Fra: Merethe Tvedt <Merethe.Tvedt@meland.kommune.no>
Sendt: tirsdag 12. februar 2019 14:43
Til: Paul Valheim Skarsvåg
Emne: 19/2617 Merknader til vegutvidingsplan for Fv. 245
Vedlegg: Merknader til vegutvidingsplan for Fv. 245(480912).pdf; Kart (L)(480913).pdf

Merknader til vegutvidingsplan for fv.245.

Dette skriv omfattar G.nr.27 brnr.9 og brnr.87. Ådlandsvegen 284.

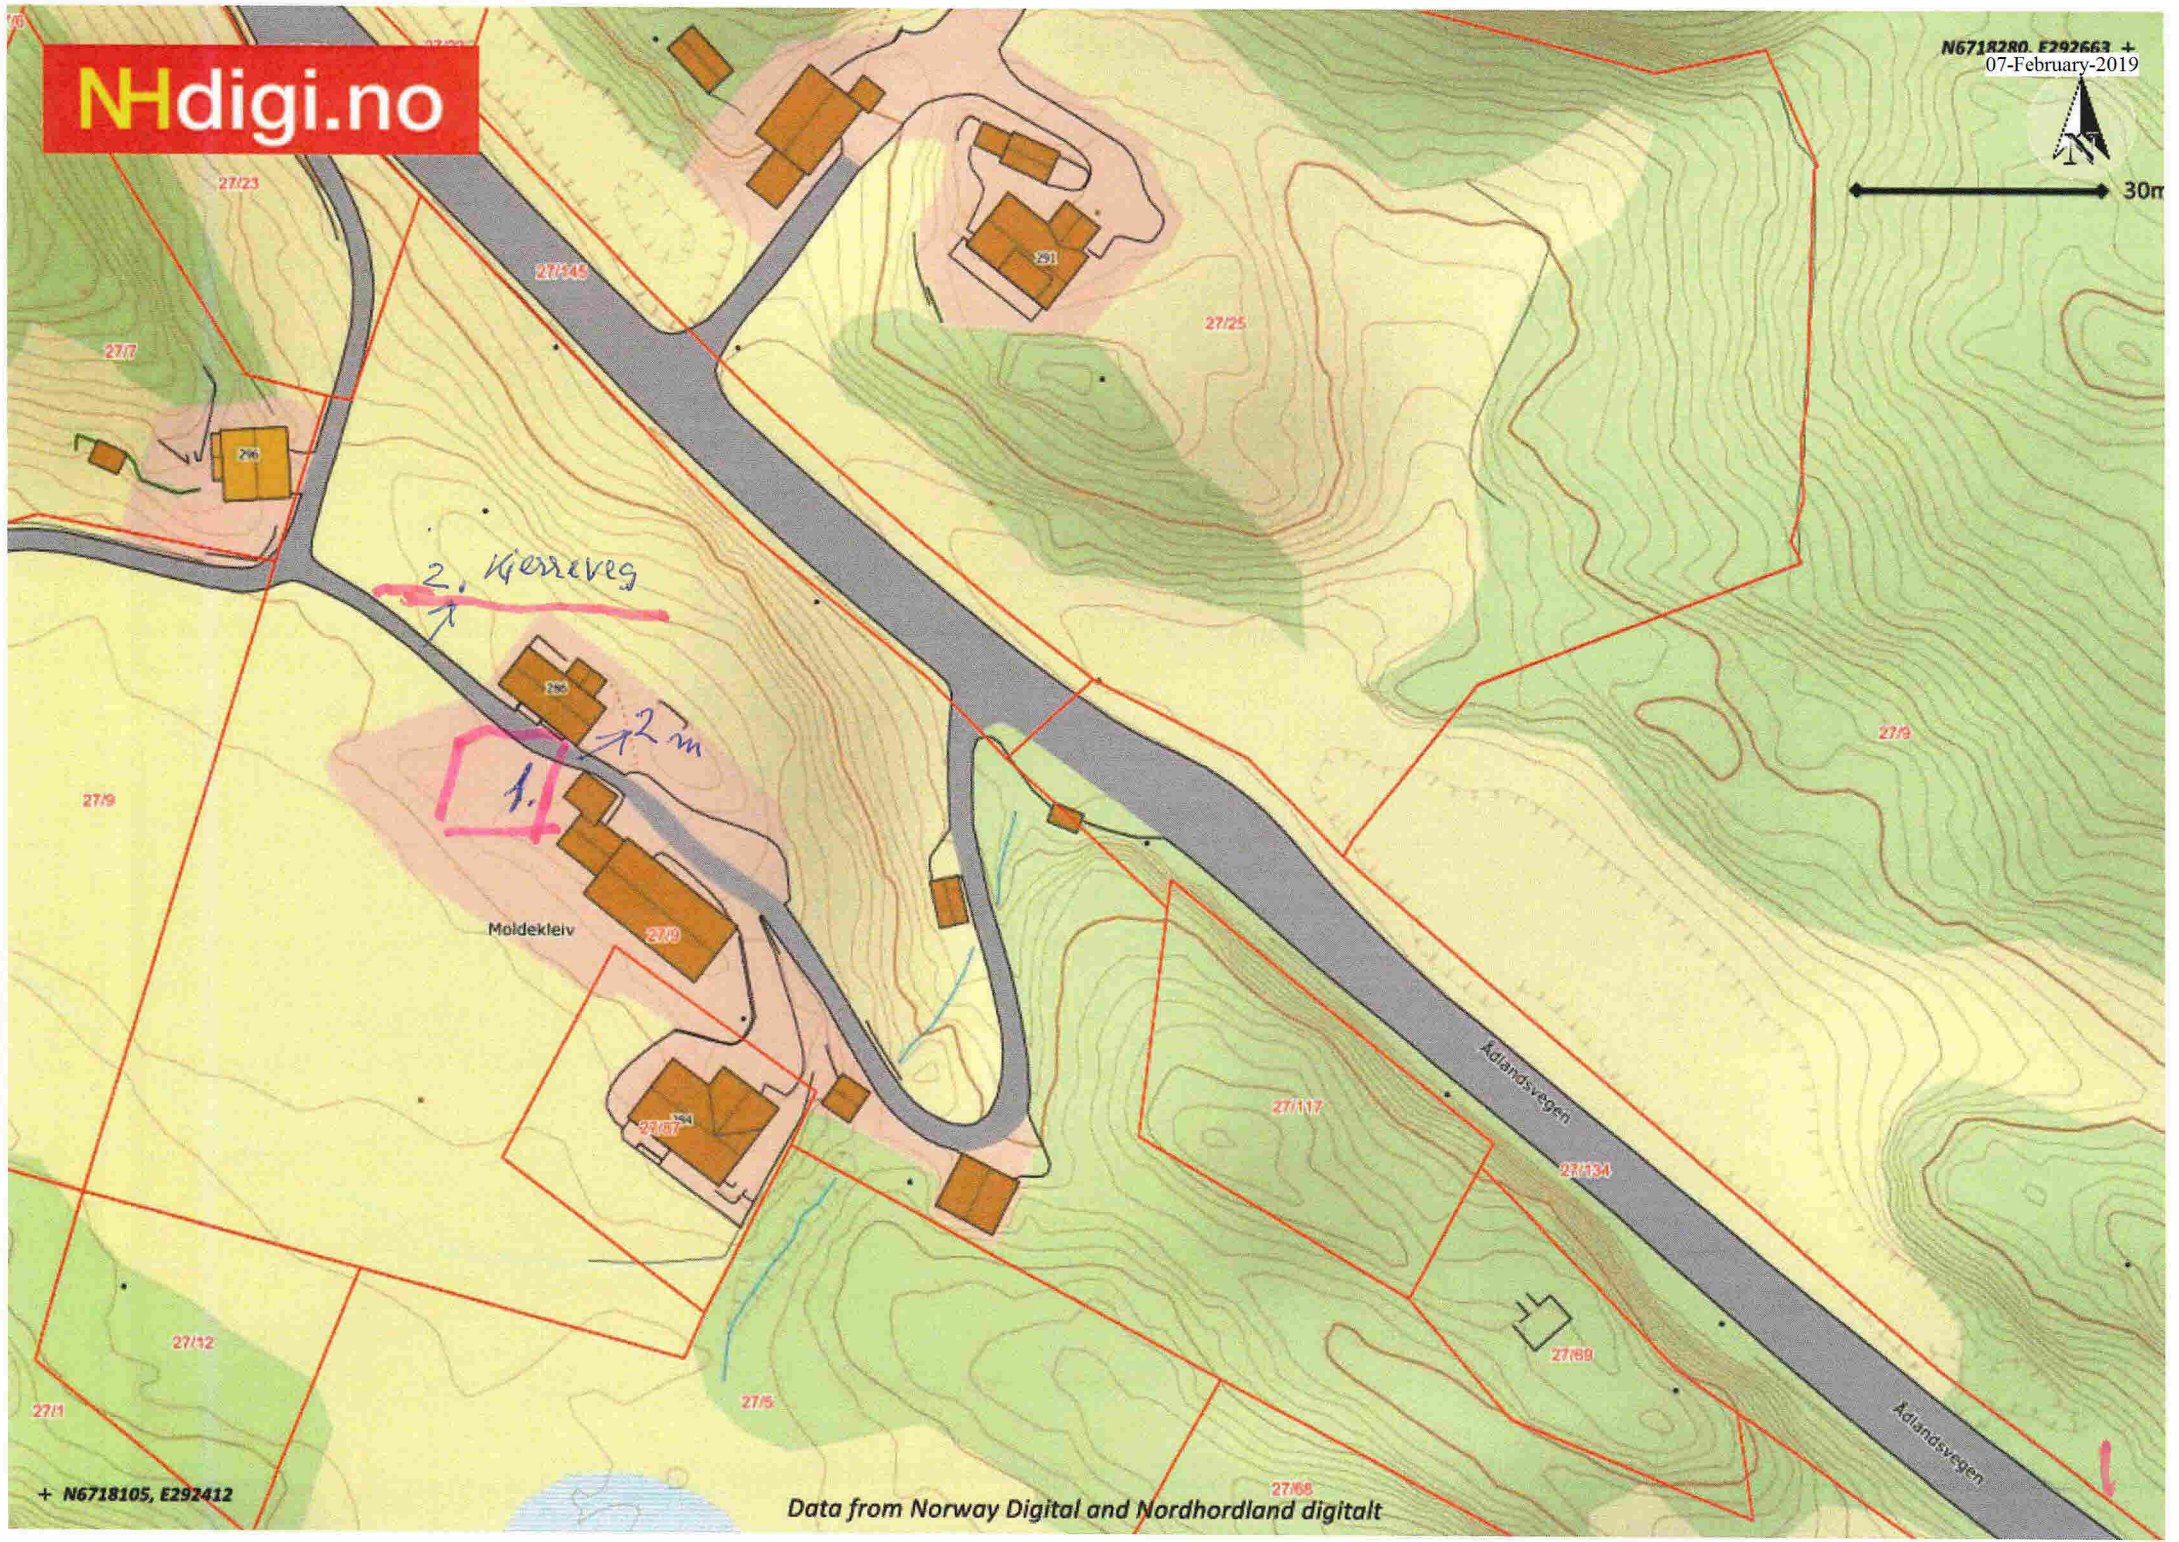
1. Kva er grunnen til at ein stengjer gardsvegen, og dermed tilkomsten til bruket?
2. Er meininga, då, at tilkomsten skal skje på avkøyringa 150 meter lenger nordvest?
3. Den vegen har, såvidt underteikna veit, ikkje brnr. 9 vegrett til, då ca 50 meter av den, ligg på brnr.23. I tillegg så er den vegen ikkje god nok som gardsveg på ein del av strekninga. Merka med 1. og 2. på teikninga som er lagt ved.

Ved punkt 1 er det for smalt til at brannbil/ambulanse eller lastebil kan passere, og skal vegen utvidast der, må det rivast eit bygg.

Ved punkt 2 kan ikkje vegen nyttast til bilkjøring pr i dag. Det er bare ein kjerreveg som vart opparbeidd for 60 år sidan til bruk for kjøring med hest og kjerre.

Resultatet er då at både bruk 27/87 og 27/9 vil ikkje få tilkomst til hovudvegen.
